**PIANO DI ASSETTO DEL TERRITORIO DEL COMUNE DI PADOVA  
 VALUTAZIONE AMBIENTALE STRATEGICA** dicembre 2009

**INTEGRAZIONI AL RAPPORTO AMBIENTALE - ALLEGATO D**  
 Osservazione n. 92

Oggetto: Osservazioni al P.A.T. di Padova, adottato con D.c.c. n. 51 del 07/04/2009

**INTEGRAZIONI AL RAPPORTO AMBIENTALE SECONDO L'OSSERVAZIONE N. 92**

**Figura 1-1** Sub-ATO coinvolte per l'azione 36 "Nuovo polo scolastico"

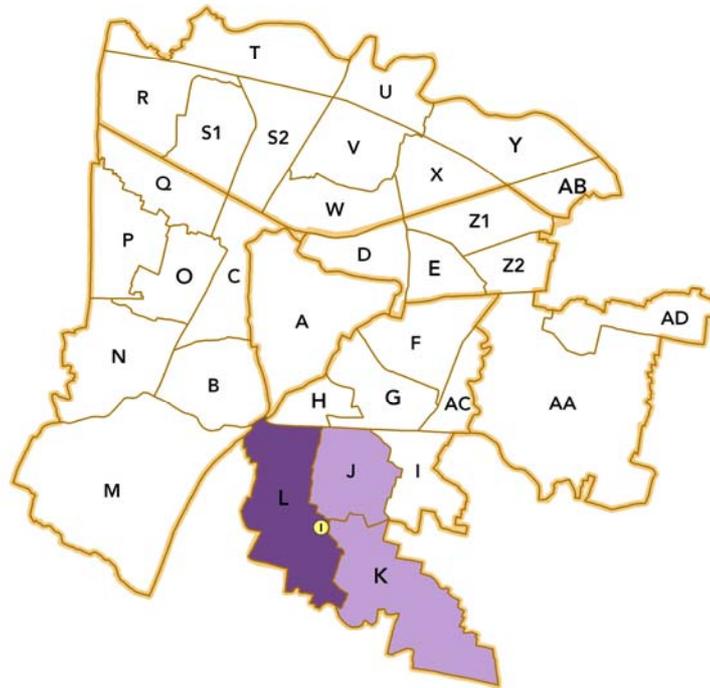
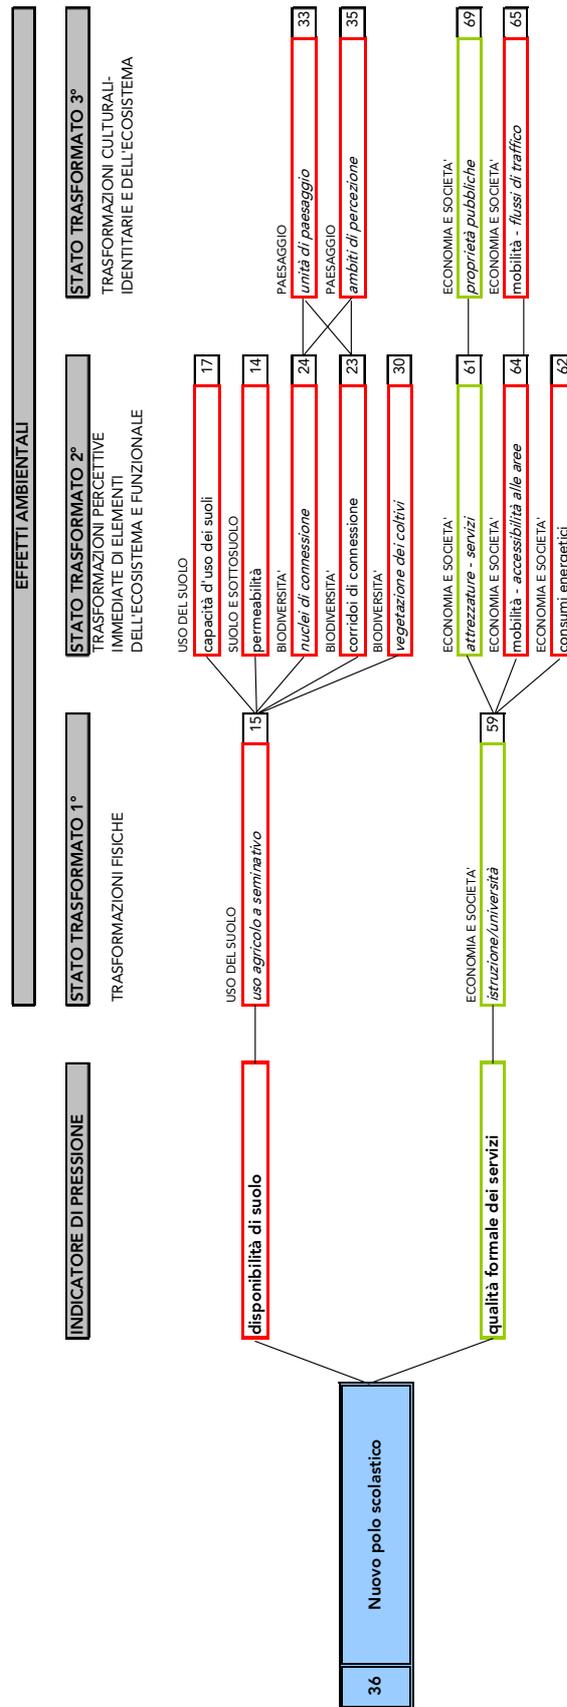
- nella Tav. 05 A della VAS – scenario A, non compare l’indicazione di “Nuovo polo scolastico” (presente in Tav. 4 del PAT/PATI), nell’ambito ora agricolo compreso fra “Villa Wollenborg” il Park scambiatore del SIR1 e la tangenziale sud.

Più in dettaglio, si osserva che questo nuovo polo scolastico non viene menzionato né nelle NTA, né nella Relazione di Piano (art. 7.8.3.2a)

Se ne chiede quindi lo stralcio.

Si prevede la realizzazione di un nuovo polo scolastico che la Tav. 4 definisce come polo per l'istruzione superiore, situato nel quartiere 4 nell'ambito agricolo compreso fra Villa Wollemborg il Park scambiatore del SIR1 e la tangenziale sud.

Potendo potenzialmente fungere da polo attrattore dei servizi scolastici per tutta l'area sud del comune, si individuano come ambiti di analisi interessai (subATO) non solo la subATO L Guizza ma anche le limitrofe subATO J SS. Crocefisso e K Salboro.

L'area in cui si prevede l'inserimento del polo scolastico è prevalentemente terreno agricolo a seminativo la cui occupazione porta una riduzione della capacità d'uso dei suoli e della permeabilità dell'area. Allo stesso tempo la zona in cui viene collocato fa parte di un ambito agricolo individuato come cuneo verde che penetra nell'urbanizzato giungendo al fiume Bacchiglione, da cui conseguono effetti negativi sui nuclei e sui corridoi di connessione, componenti di biodiversità e alla vegetazione dei coltivi scarsamente presente nell'area ma significativa per l'ambito urbano in analisi. Conseguentemente a queste modifiche varia negativamente la componente paesaggio dell'area nella sua unità e percezione.

Il nuovo polo scolastico porta effetti positivi per la dotazione di un plesso scolastico di istruzione superiore all'area sud del comune migliorando i servizi disponibili, anche conseguentemente ad un minimo indotto che si potrà verosimilmente sviluppare. Ma un polo scolastico funge da attrattore per la popolazione apportando modifiche all'accessibilità delle aree e aumentando i flussi di traffico della zona. Si considerano inoltre negativamente i consumi energetici che il nuovo servizio genera.

Figura 1-4 Albero degli effetti per l'azione 37 "Viabilità secondaria di progetto"

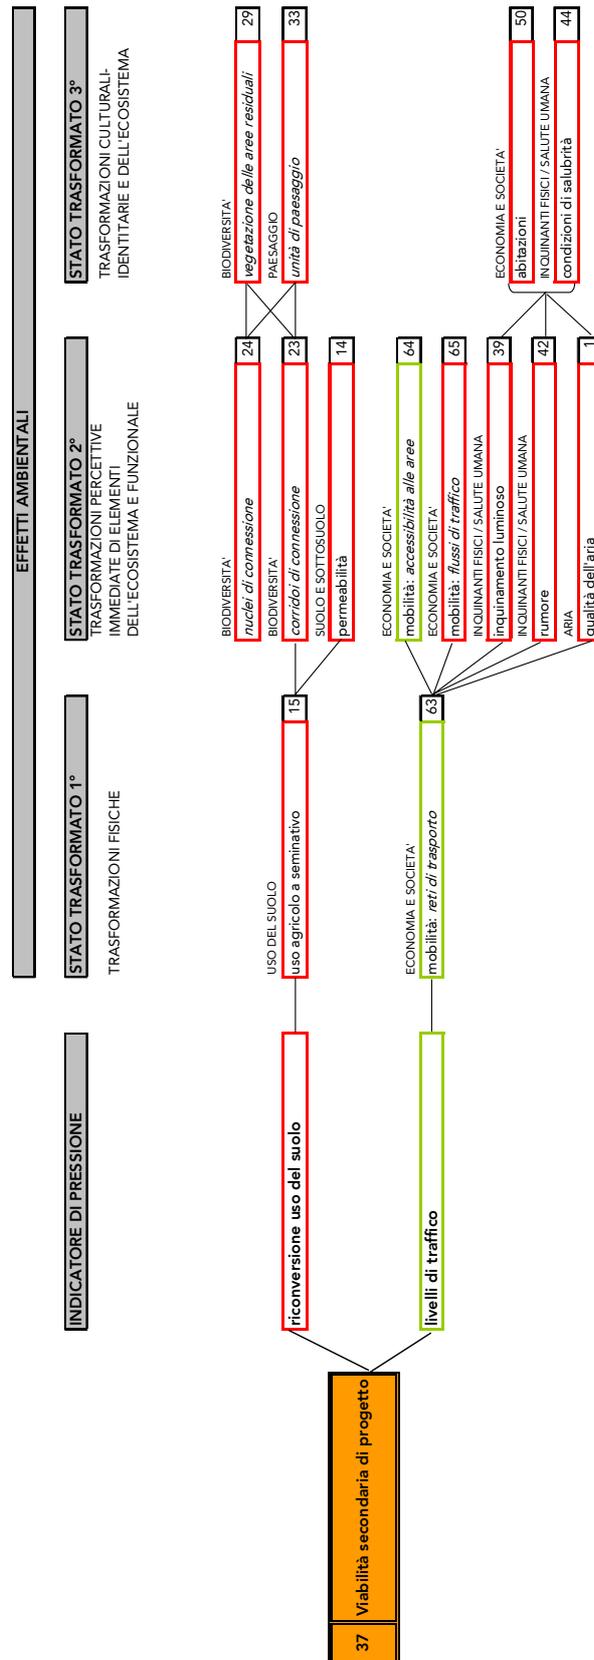
In particolare, per la zona sud di Padova, il Piano adottato prevede una nuova direttrice viabilistica che, a partire dal Parcheggio scambiatore sud del tram, raggiungerebbe il Ponte IV Martiri. Come anzidetto, la nuova strada non è stata oggetto di VAS (si vedano l'elaborato VAS: 03 "Consultazione e obiettivi di sostenibilità" (nella parte riguardante il questionario sul sistema infrastrutturale)); in Tav. 05 C "Scenario A- Sistema Infrastrutturale", o Tav. 08C "Scenario B); nell'elaborato 04 Stima degli effetti (Scheda 2.6.3 La Zona Sud – Guizza)

Se ne chiede pertanto lo stralcio.

- In alcuni tratti il tracciato non potrebbe che ricalcare la viabilità secondaria esistente, dal momento che attraversa il tessuto edilizio consolidato (fra le Vie Bosco Wollemborg, Algarotti, Guasti e Bracciolini).
- Non si comprende il motivo per cui il tracciato, in Via Guasti, ad un certo punto pieghi un poco ad est, andando a tagliare bruscamente un ambito agricolo di pregio ambientale-paesaggistico, ricompreso nella sopracitata Z.P.I. n. 4, nonché "Corridoio ecologico secondario" riconosciuto dallo stesso PAT.
- Inoltre, così raffigurato, il tracciato si congiunge a Via Bracciolini; il che appare improbabile, dal momento che non esistono varchi sufficienti fra le case esistenti.

La viabilità secondaria di progetto, così come prevista in linea strategica dal PAT, in alcuni tratti ricalca la viabilità esistente in altri va ad occupare terreno agricolo andando ad impermeabilizzarlo e, dove presenti, ad interferire con la continuità ecosistemica e vegetazionale particolarmente vulnerabile in ambiti densamente popolati come quelli urbani. L'interferenza con nuclei o corridoi di connessione esistenti modifica conseguentemente anche l'unità di paesaggio.

Le nuove strade di progetto rappresentano un miglioramento per l'accessibilità alle aree, tuttavia non si stima azione migliorativa dei flussi di traffico poiché i punti nevralgici della mobilità urbana non vengono modificati (si veda l'individuazione delle criticità per il sistema infrastrutturale, in particolare per i punti di accesso della città). Contrariamente si aumentano l'inquinamento luminoso, si innalzano i livelli sonori e peggiora la qualità dell'aria generando effetti negativi per la residenza e per le generali condizioni di salubrità dell'ambito urbano.

**Figura 1-5** Confronto dello scenario di Piano pre e post integrazioni

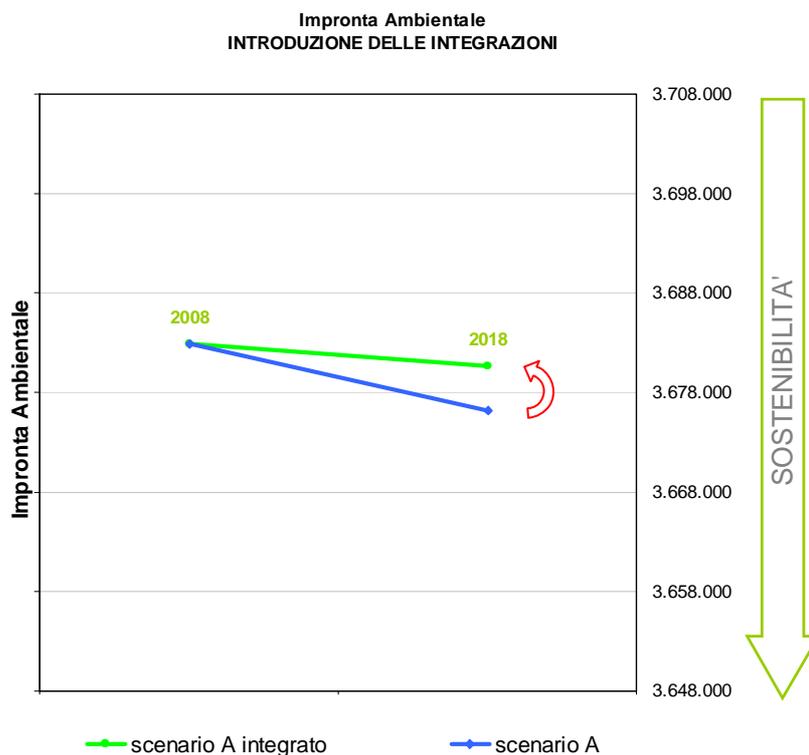
Anche per tale tematica, si nota che alcune previsioni del PAT (tav. 4) non risultano analizzate nella VAS. In particolare, relativamente alla zona sud di Padova:

Più in generale, tutte le previsioni del PAT (tav. 4) inerenti il Sistema scolastico di livello sovracomunale (recepimento PATI), non sembrano figurare all’interno della VAS. Si veda l’elaborato 04 Stima degli effetti, per es. a pag. 19 nella tabella “Azioni di Piano”, dove vengono valutati i “Grandi Servizi”, ma fra questi non compaiono quelli scolastici, e nemmeno nelle schede riferite ai singoli ATO (capitolo 2.6.3)

Le azioni introdotte introducono significativi effetti negativi alla sostenibilità del PAT: ciò che già era stato anticipato qualitativamente nella descrizione degli effetti tramite le strutture ad albero, viene confermato dal bilancio globale di sostenibilità operato tramite la quantificazione dell'Impronta Ambientale (RA\_Effetti cap. 1.3 *Metodo di stima degli effetti ambientali*). La curva dell'IA si innalza diminuendo la sostenibilità del Piano ma senza stravolgerne l'effetto globale: rimane ancora un Piano che viene considerato sostenibile poiché la curva non supera l'equità intergenerazionale Brundtland (RA\_Effetti cap. 2.2 *Scenari alternativi*), tuttavia la soglia di scarto viene ridotta e sarà dunque necessario porre maggiore attenzione al monitoraggio degli effetti del Piano.
